主旨：檢送本局111年1月17日召開「臺南市政府建造執照及雜項執照簽證項目抽查復核小組」111年第1次復核會議紀錄，請查照。

「臺南市政府建造執照及雜項執照簽證項目抽查復核小組」

111 年度 1 次復核會議

臺南市政府建造執照及雜項執照簽證項目抽查復核小組 111 年度第 1 次會議記錄(111.1.17)

【提案四附件】

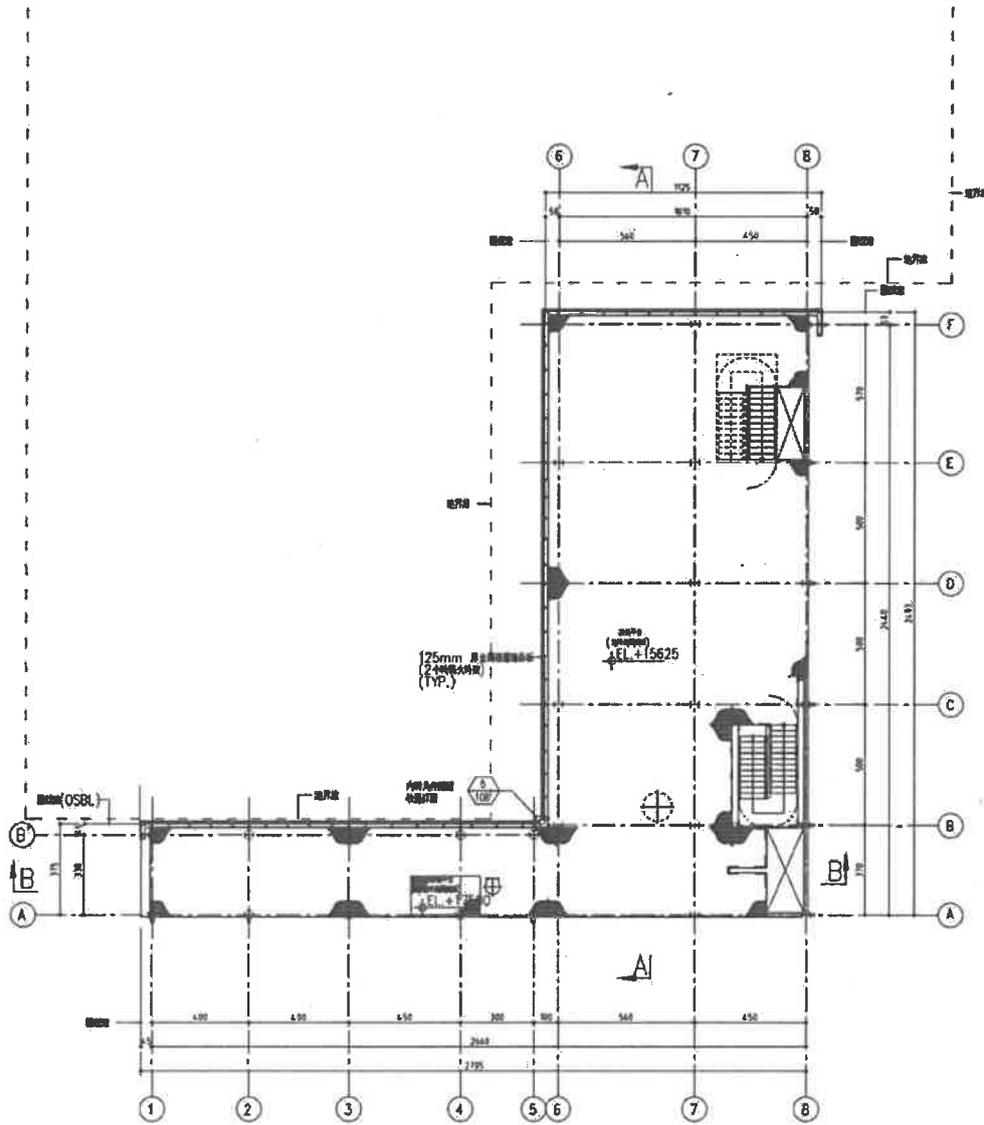
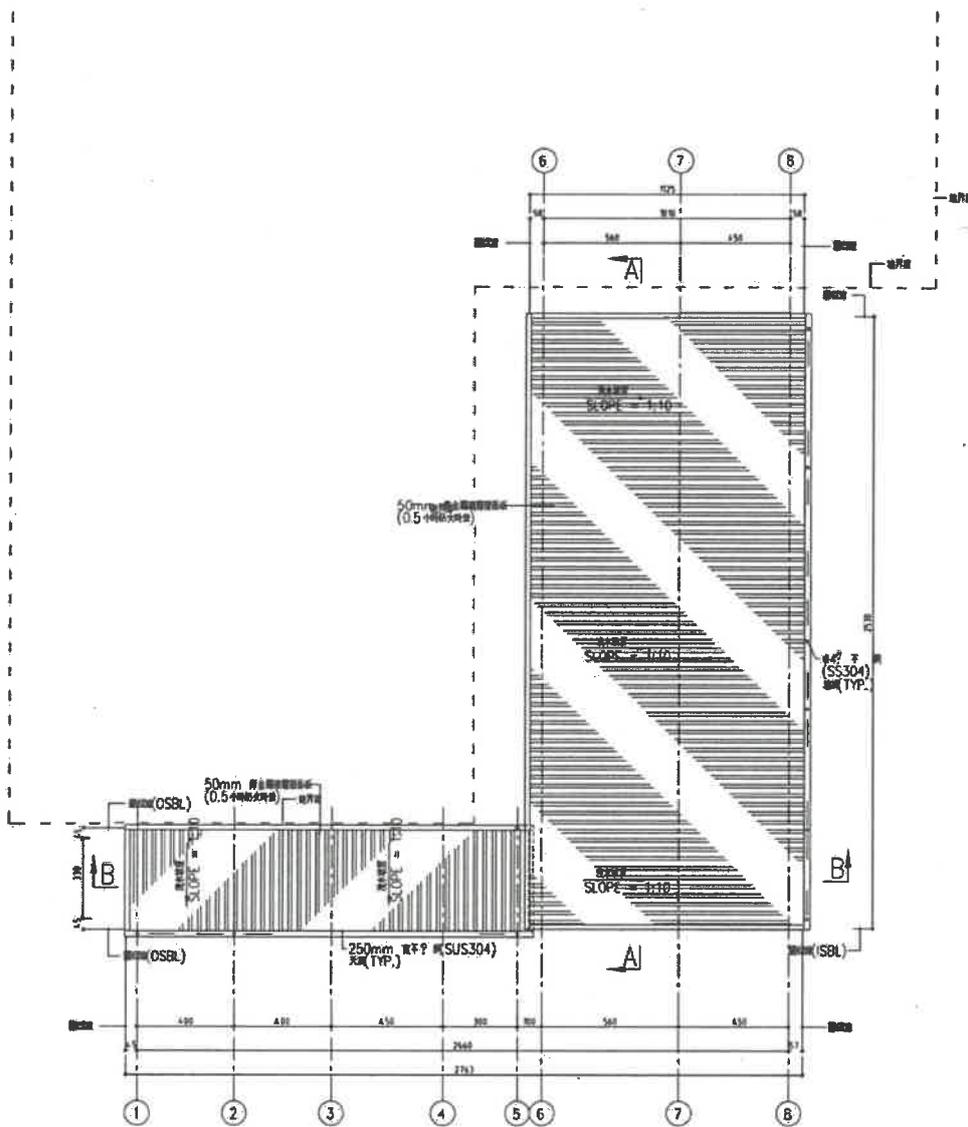
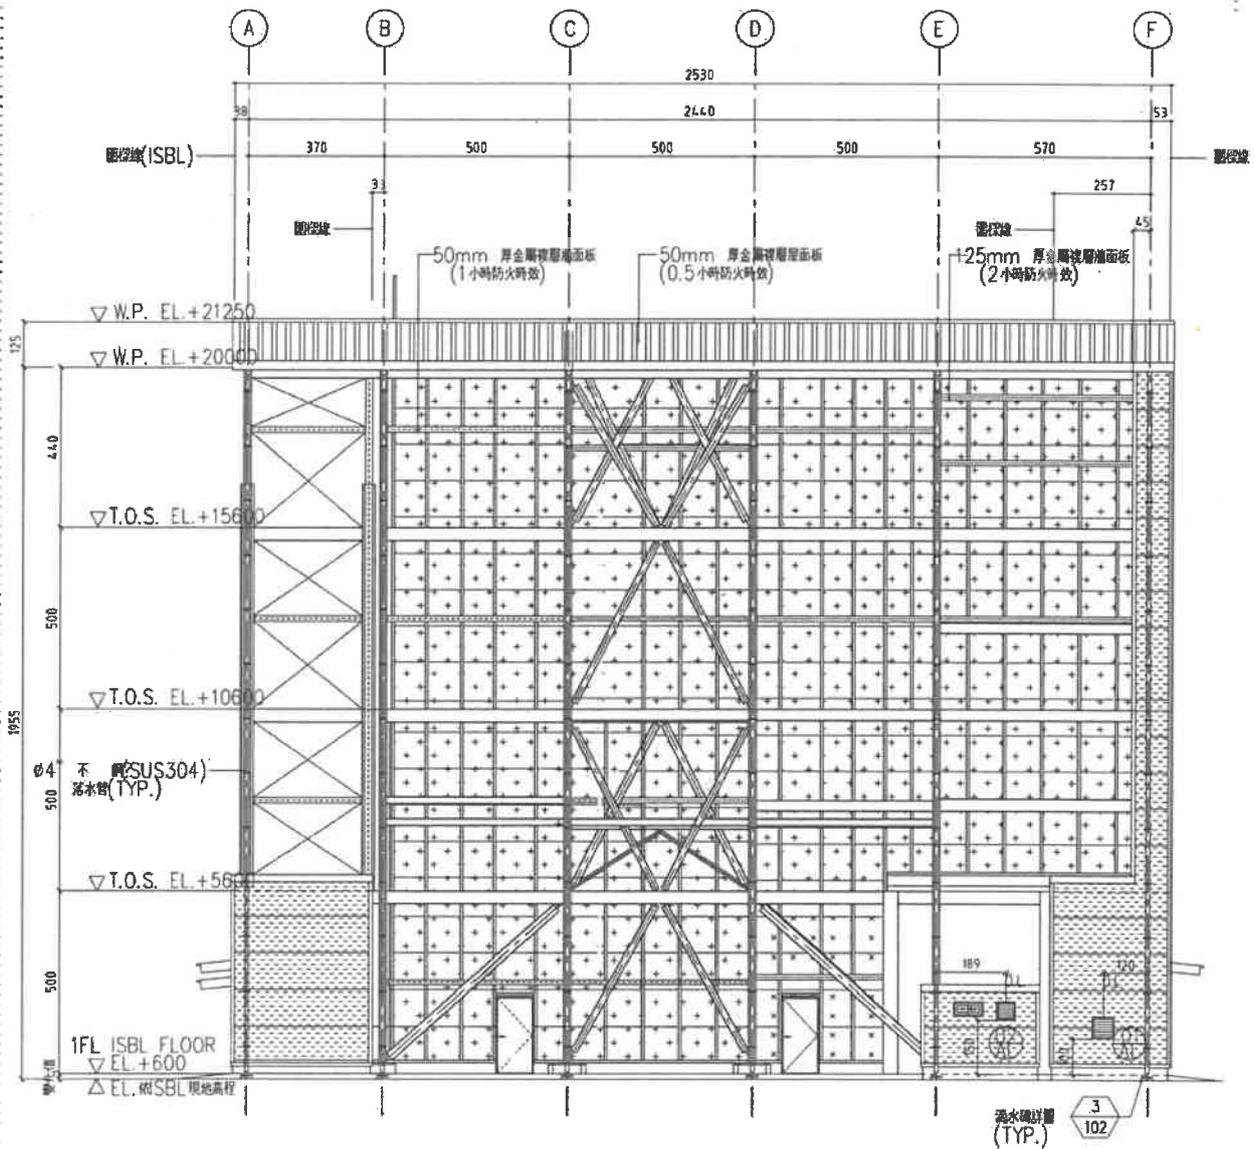
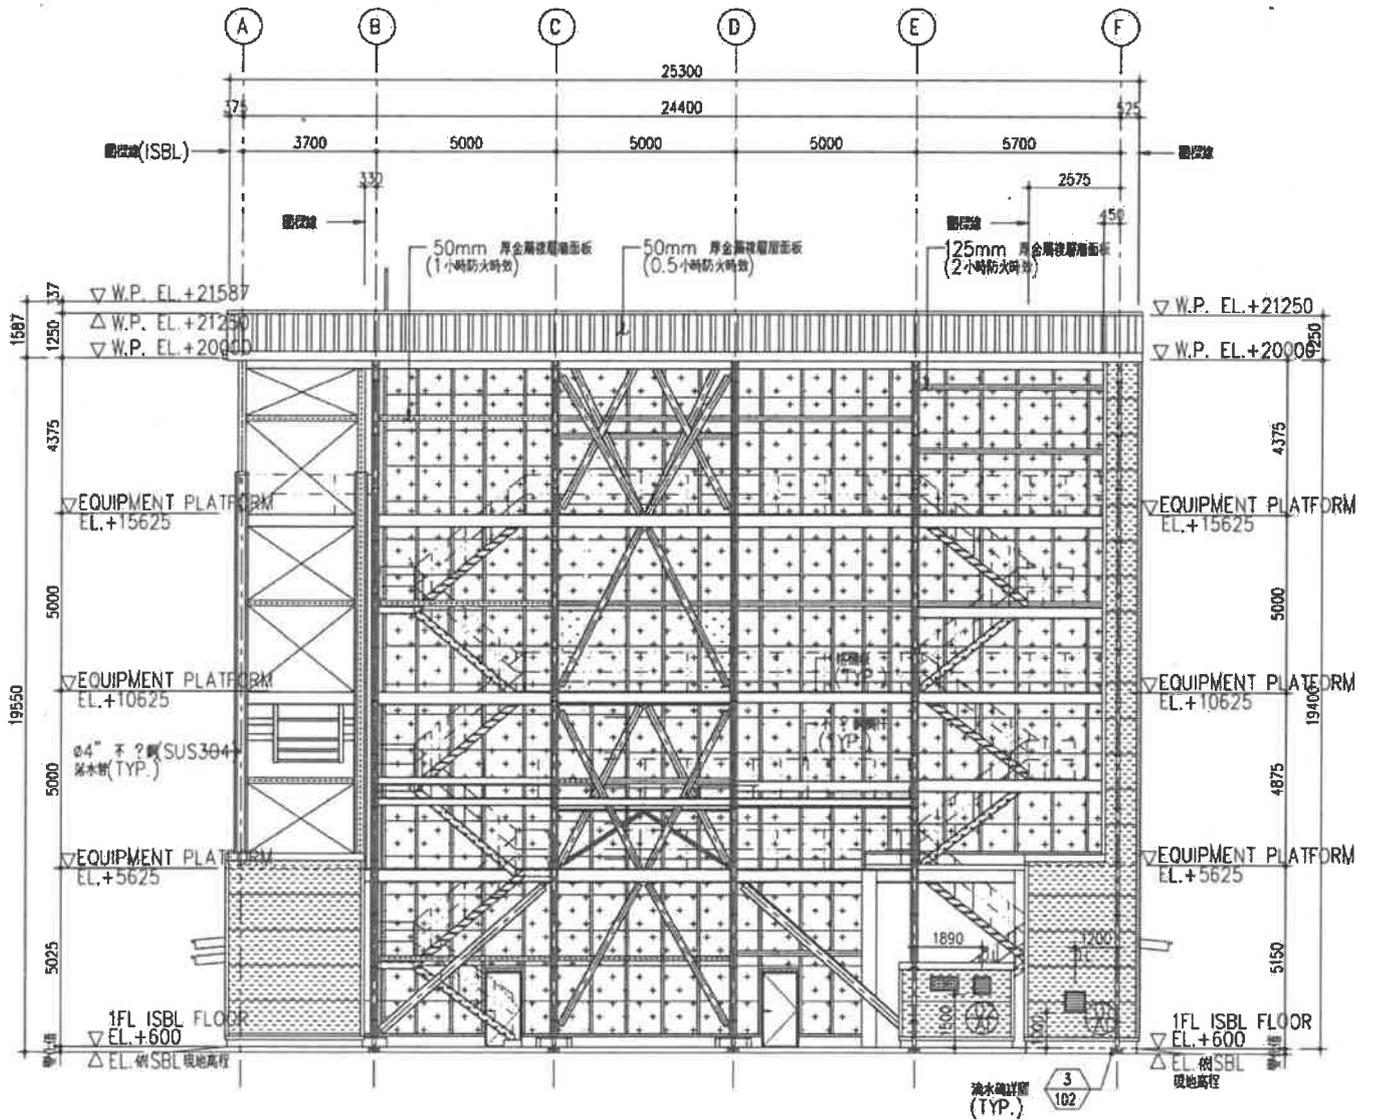
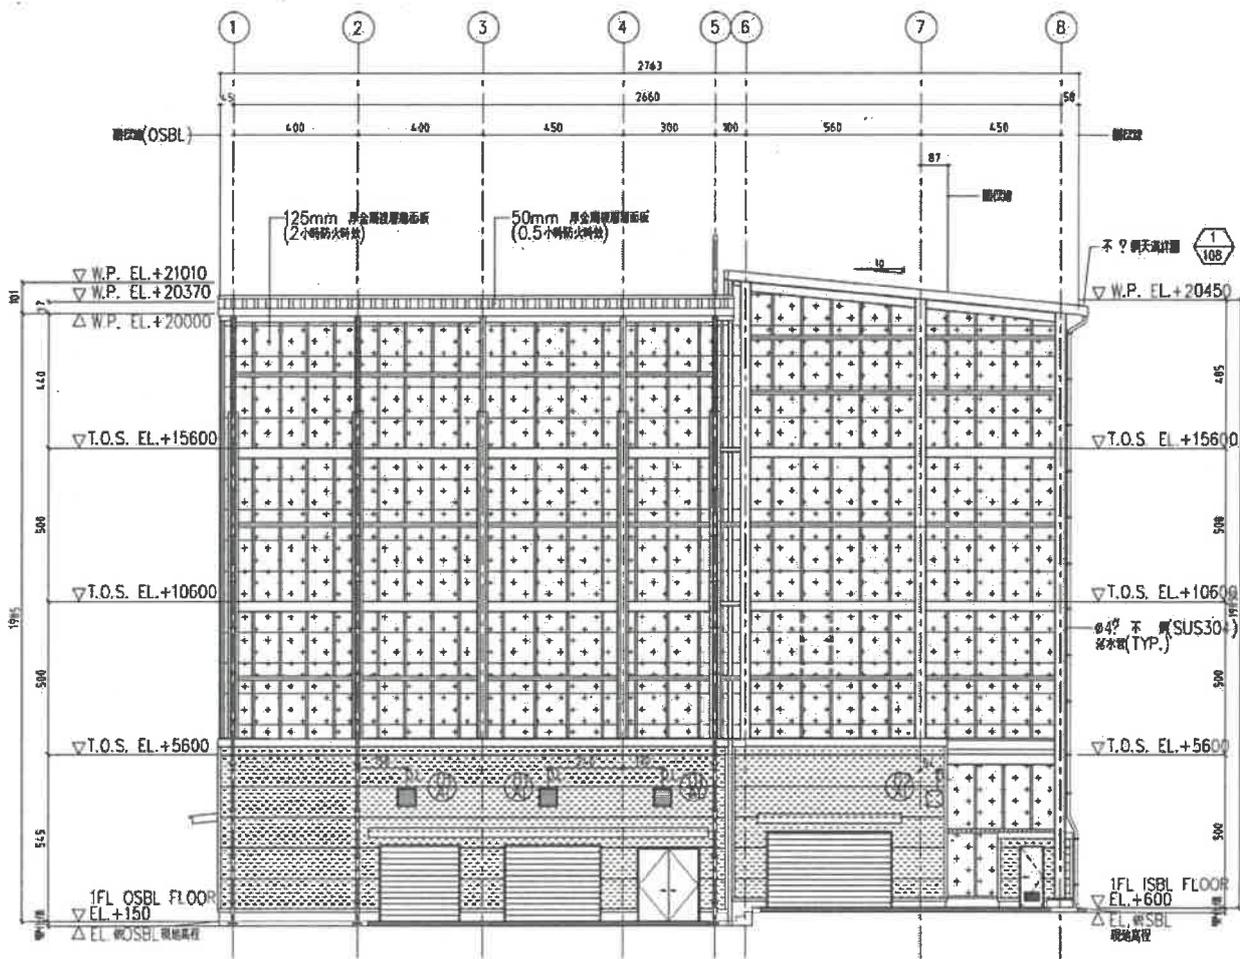
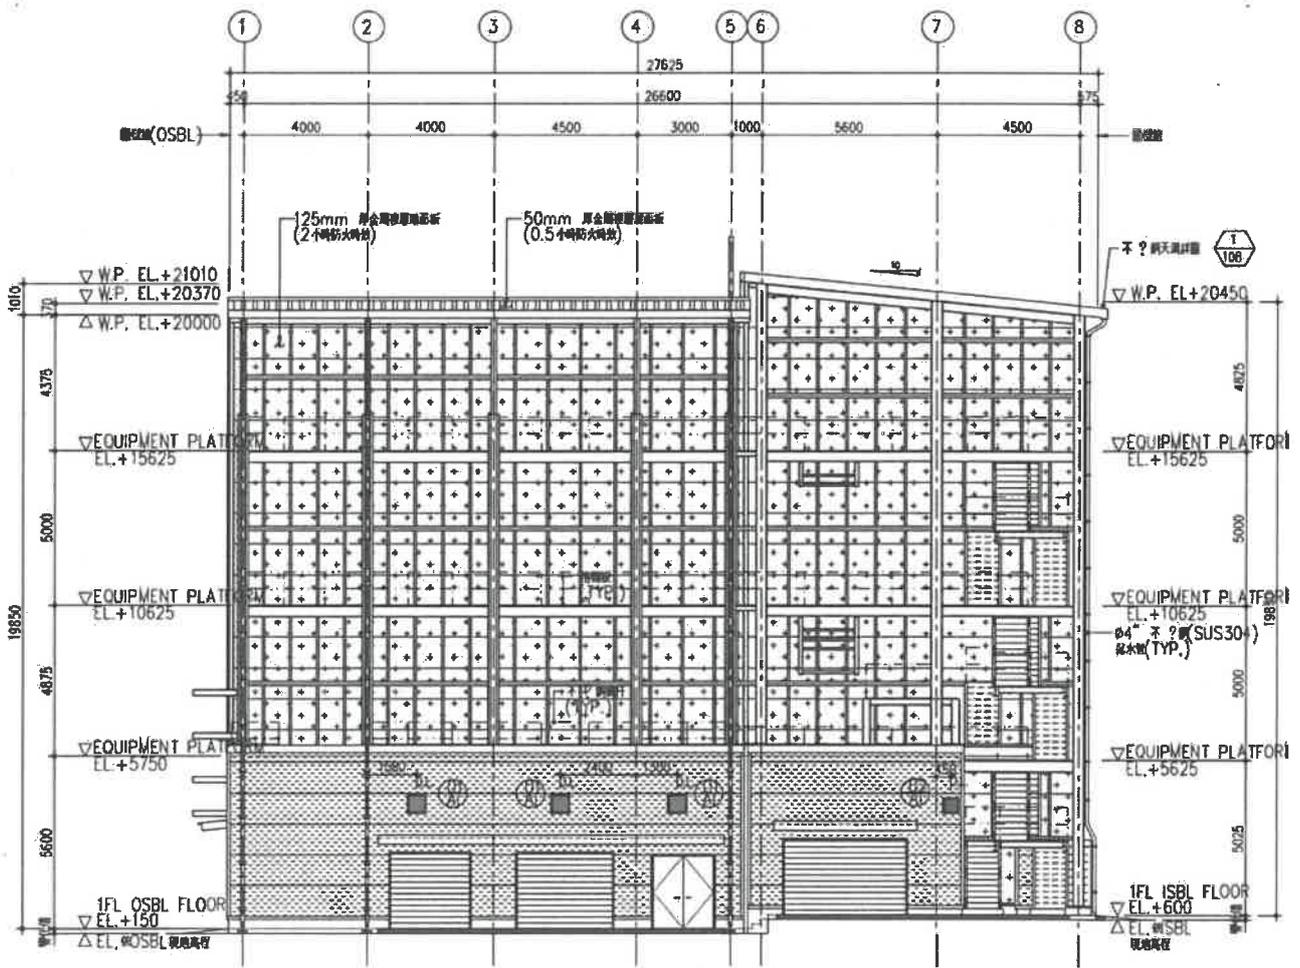
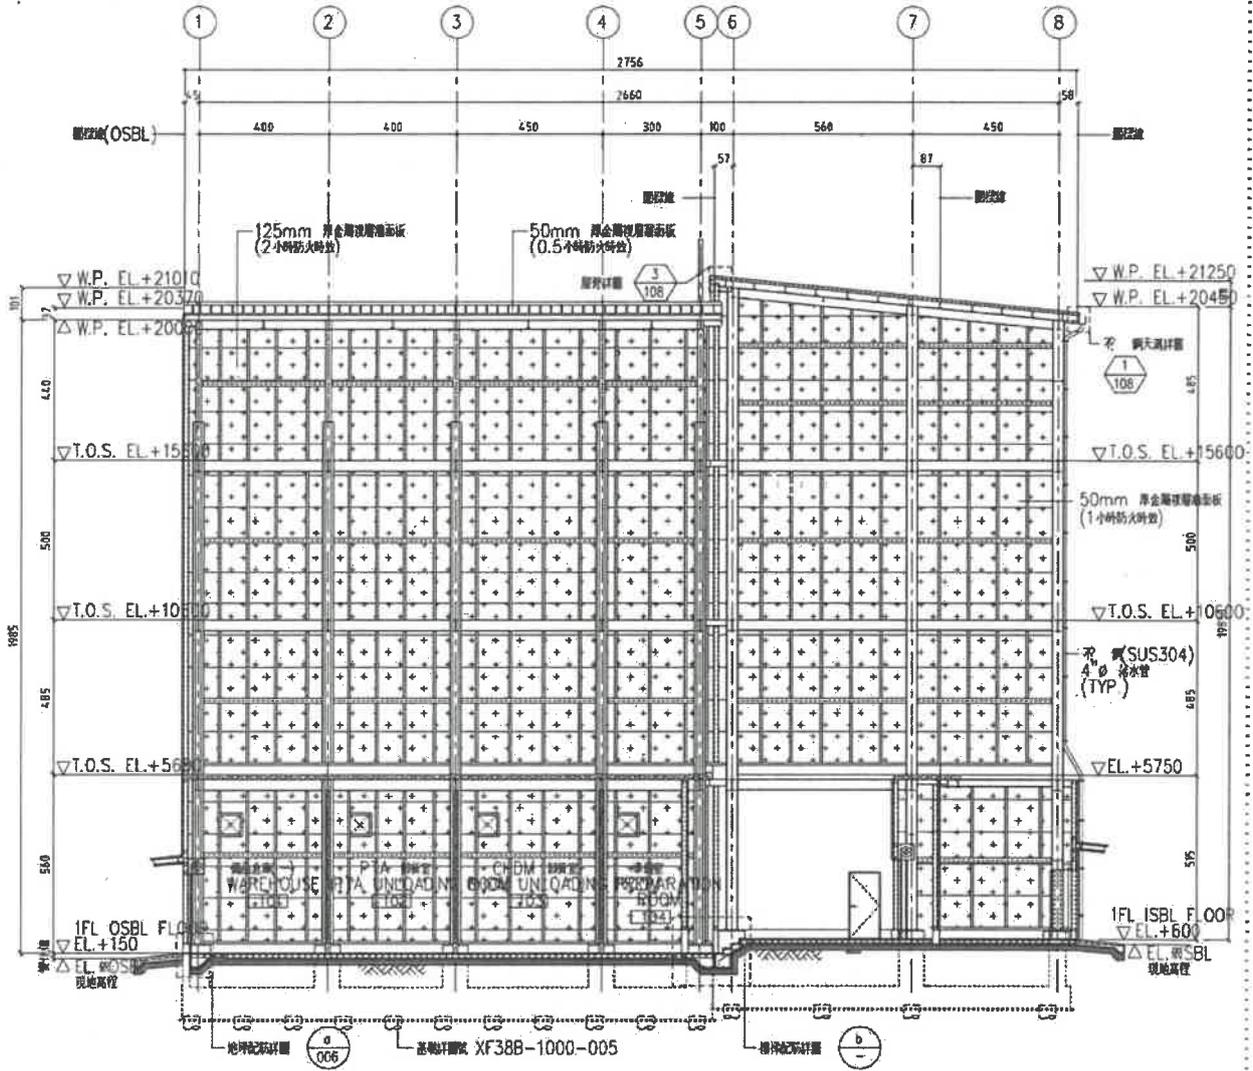
提案四：奇美實業股份有限公司於臺南市仁德區三甲子段 331 等 170 地號建築基地之 PETG 試驗工廠，其地面層之內部空間擬申請設置設備平台及維修通道等工程，是否得依申請雜項執照之規定辦理？又本案屬使用用途特殊，依建築技術規則建築設計施工編(以下簡稱本編)第 167 條第 3 項規定，得否免設置建築物之無障礙廁所？詳如說明，提請討論。(提案人：臺南市建築師公會)

- 一、本案 PETG 試驗工廠新建工程目前依法建築執照申請中。
- 二、本案地面層申請用途為 I 類危險工作場所，其內部空間因製程設備需求，擬於內部空間局部增加 3 層設備架台，僅供生產設備放置及維修通道(非居室)之使用，且增設之設備架台及維修通道平台空間樓板均為隔柵板，為維修人員短暫檢修時使用，亦非為居室空間，本案之設備平台與維修通道是否得視為雜項工作物，而以雜項執照繩之？詳附件 P6~P22
- 三、又廠內空間因設備配置及相關配管導致通道狹小不適行動不便者人員操作使用，其使用用途特殊，依本編第 167 條第 3 項規定，是否免設置無障礙廁？

決議：本案採個案決議：

- 一、本案建築物於地面層內部設置生產設備平台及維修走道，得視為雜項工作物，於申請建造執照時併案申請雜項執照。
- 二、本案建築物之地面層申請用途為 I 類危險工作場所，使用用途特殊，依本編第 167 條第 3 項規定，得免設置無障礙

廁所及室內無障礙通路，其餘無障礙設施仍應依規定檢討設置。
